改善箇所説明図

基準不適合発生箇所

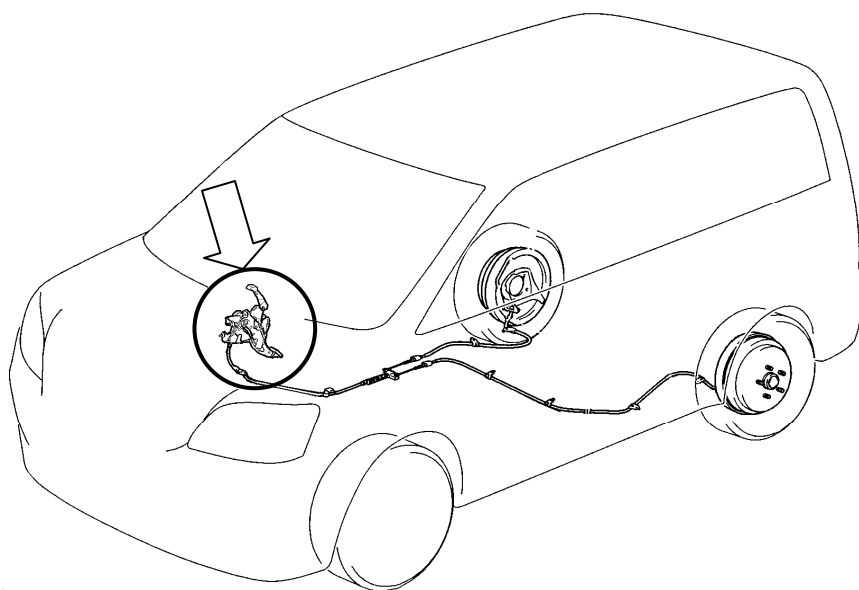
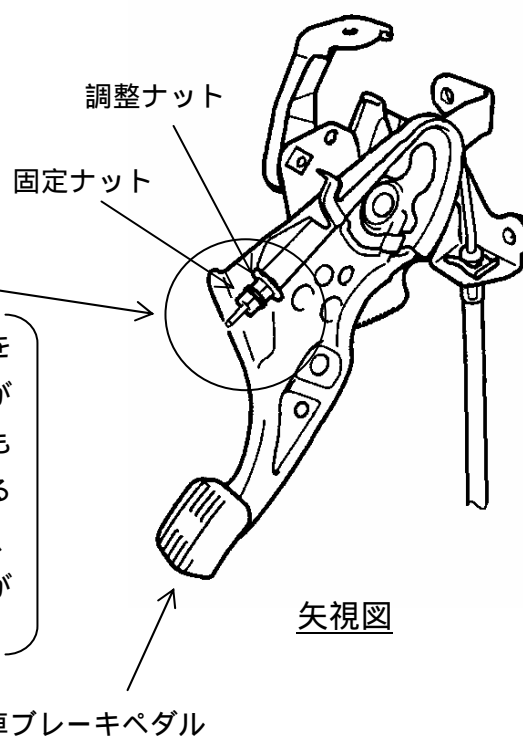
駐車ブレーキペダルの踏み代調整ナットを固定するナットの締付けに不十分なものがあるため、固定ナットと調整ナットが緩むものがある。そのため、そのまま使用を続けると、駐車ブレーキペダルの踏み代が増加し、最悪の場合、ナットが外れて駐車ブレーキが作用しなくなるおそれがある。

全車両、ナットの締付け状態を点検し、緩みのあるものは規定トルクで締付ける。

識別：改善済車両には駐車ブレーキペダルの右側面に黄色ペイントを塗布する。
